Stadt Dachau / Online-Veranstaltung vom 12.04.2021
„Vorstellung der Ergebnisse des städtebaulichen Ideenwettbewerbs
Bahnhof und Bahnhofsumfeld Dachau“
Dokumentation von Fragen & Antworten aus dem Chat

„Überarbeitungshinweise“ zum Siegerentwurf des Büros ASTOC (1. Preisträger)

„Überarbeitungshinweise“ zum Siegerentwurf des Büros ASTOC Architects and Planners GmbH, Köln

Übersichtsplan mit Nummern:

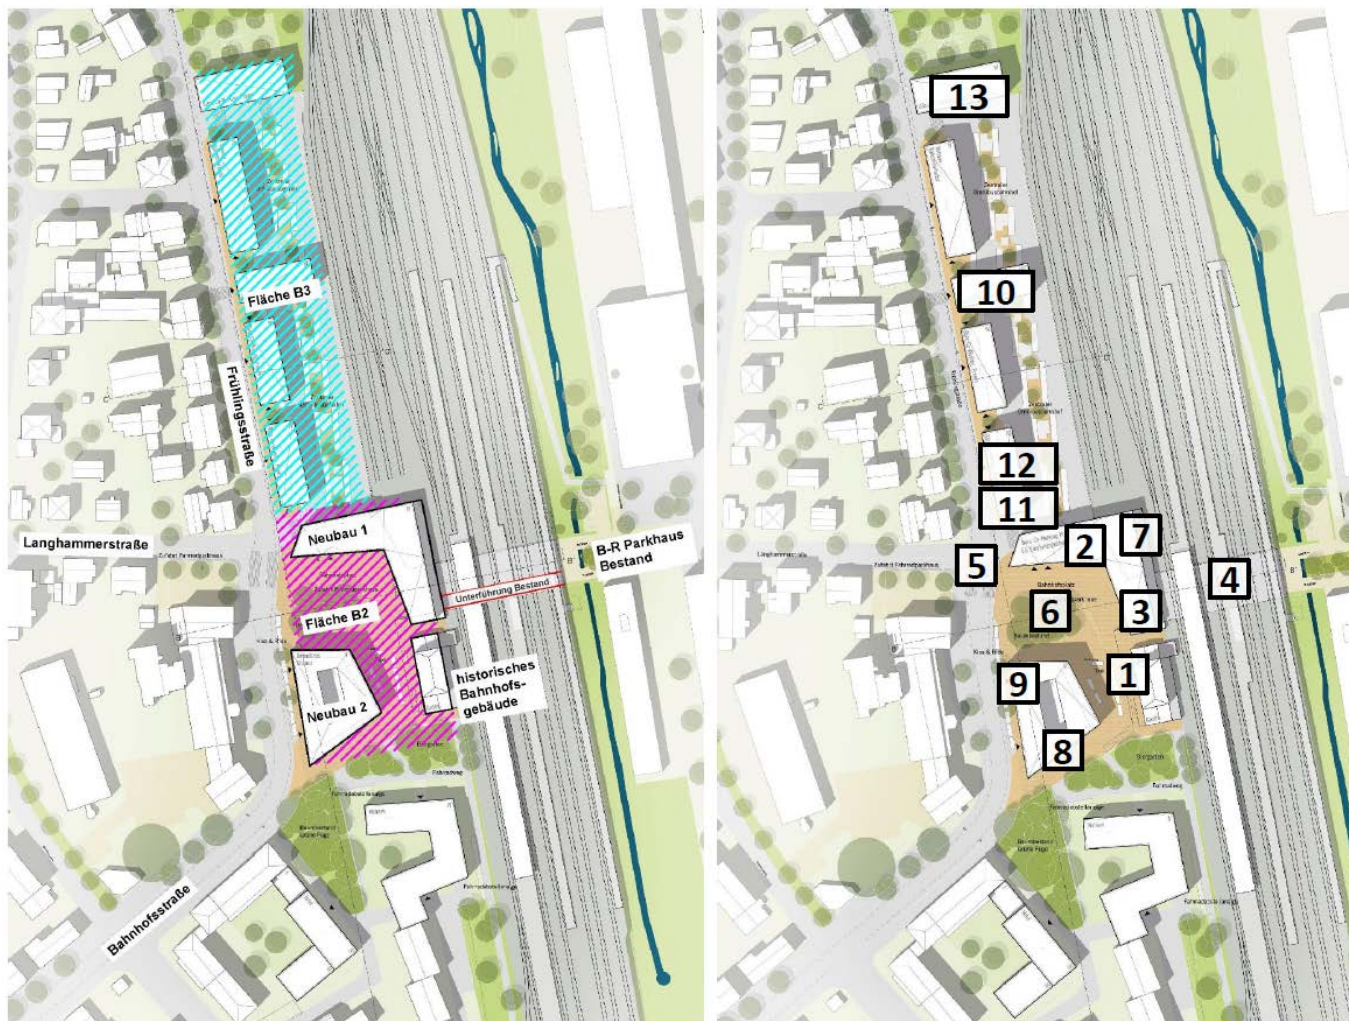
1. Ausformulierung des Gebäudesockels und Detaillierung des Höhenversprungs (Umbau/ Rückbau) im Bereich des bestehenden historischen Bahnhofsgebäudes. Erarbeitung von Entwurfsvorschlägen, die zeigen wie der Sockel und der davor gelegene Platz gestaltet und nachhaltig beispielbar gemacht werden kann.

2. Die Weiterentwicklung (Positionierung und Neuorganisation) des Neubau 1 („L-Gebäude“) muss geprüft werden, die Bauflucht Langhammerstraße ist aufzunehmen.“

3. Der Abstand zwischen „L-Gebäude“ (Neubau 1) und dem historischen Bahnhofsgebäude soll überprüft werden.
4. Die vorgeschlagene Verbreiterung der Fußgängerunterführung ist nicht realisierbar.

5. Verlauf der bestehenden Unterführung „Frühlingsstraße“ als reine Radunterführung nutzen. Zufahrt des Fahrradparkhauses sowohl über die bestehende Unterführung „Frühlingsstraße“ als auch Zufahrt/ Zuwegung für den Radverkehr von Norden und Südwesten.

6. Das geplante Fahrradparkhaus sollte in eine entsprechende Freiflächengestaltung integriert werden.
7. Schaffung einer zusätzlichen, separaten Fahrradunterführung in Richtung Osten, nördlich der bestehenden Fußgängerunterführung.

8. Der Neubau 2 am Bahnhofplatz sollte die Bauflucht der Bahnhofstraße aufnehmen, um den Blick auf das historische Bahnhofsgebäude zu optimieren.
9. Entlang der Westseite des Neubau 2 ist zu prüfen, ob eine Aufweitung möglich ist.

10. Abrücken der Bebauung von der Frühlingsstraße. Anordnung entlang der Gleise möglich.
11. Die südliche Zufahrt zum ZOB sollte weiter nach Norden verschoben werden.

12. Allgemeine Verbreiterung der ZOB-Zufahrten im Süden und im Norden.
13. Berücksichtigung einer Tiefgarage mit einer Zufahrt im Norden der Fläche B3 (Bereich ZOB).
